OGGETTO: Osservazioni relative alla nuova proposta di compensazione presentata da Agrifutura nell'ambito della procedura di Valutazione di Impatto Ambientale degli edifici "3A E 3B – Piruea Pomari" nel Comune di Vicenza.

OSSERVAZIONI ALLA NUOVA PROPOSTA DI COMPENSAZIONE PRESENTATA DA AGRIFUTURA NELL'AMBITO DELLA PROCEDURA DI VALUTAZIONE DI IMPATTO AMBIENTALE DEGLI EDIFICI "3A E 3B – PIRUEA POMARI" NEL COMUNE DI VICENZA

Figura 2. Le aree verdi già esistenti ricomprese nella proposta di Agrifutura.

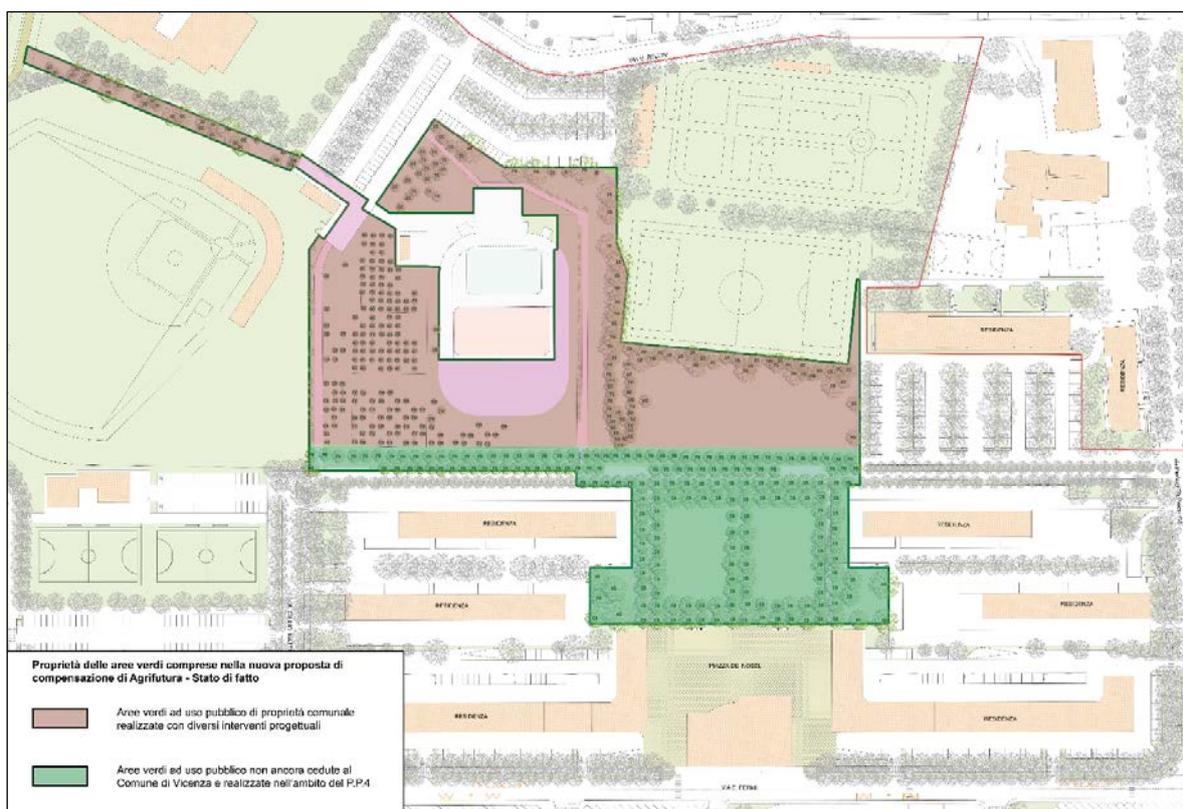
di questa proposta sono evidenti. Non lo è il progetto presentato dal costruttore. Pertanto, si ritiene che la proposta di Agrifutura sia inaccettabile.

Per comprendere le motivazioni che portano al rigetto della nuova proposta di compensazione presentata da Agrifutura, si è ritenuto di analizzare nel dettaglio gli aspetti di natura ambientale e paesaggistica delle aree coinvolte nonché il profilo tecnico-economico dell'intervento stesso, considerando anche gli elementi che hanno dato forma all'attuale sistema del verde dei Pomari.

Figura 8. Il percorso ciclopedonale di progetto (in arancione) e quello esistente (in azzurro), tratto da Open Street Map.

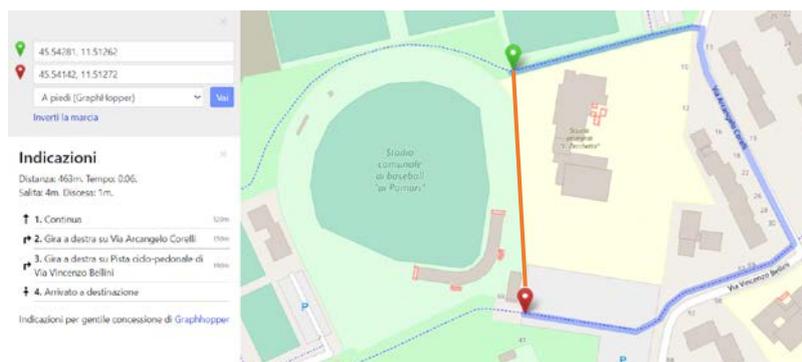
Oggi, infatti, le aule della Zecchetto sono protette da una quinta arborea che le rende immerse completamente nel verde: l'abbattimento di gran parte di questa fascia alberata comprometterebbe le funzioni ecologiche della stessa riducendo ad esempio la capacità di cattura delle polveri sottili e la capacità di stoccaggio di CO₂. Inoltre, la nuova pista ciclabile non è assolutamente necessaria né funzionale a rendere il sistema della mobilità più efficiente: allo stato attuale esiste già un percorso ciclopedonale che collega facilmente i punti di partenza e arrivo dell'infrastruttura proposta, si tratta un tragitto già facilmente percorribile a piedi in soli 6 minuti (450 metri) come evidenziato nella Figura 8.

Per tutti questi motivi si ritiene che l'intervento di compensazione proposto sia peggiorativo rispetto allo stato attuale.
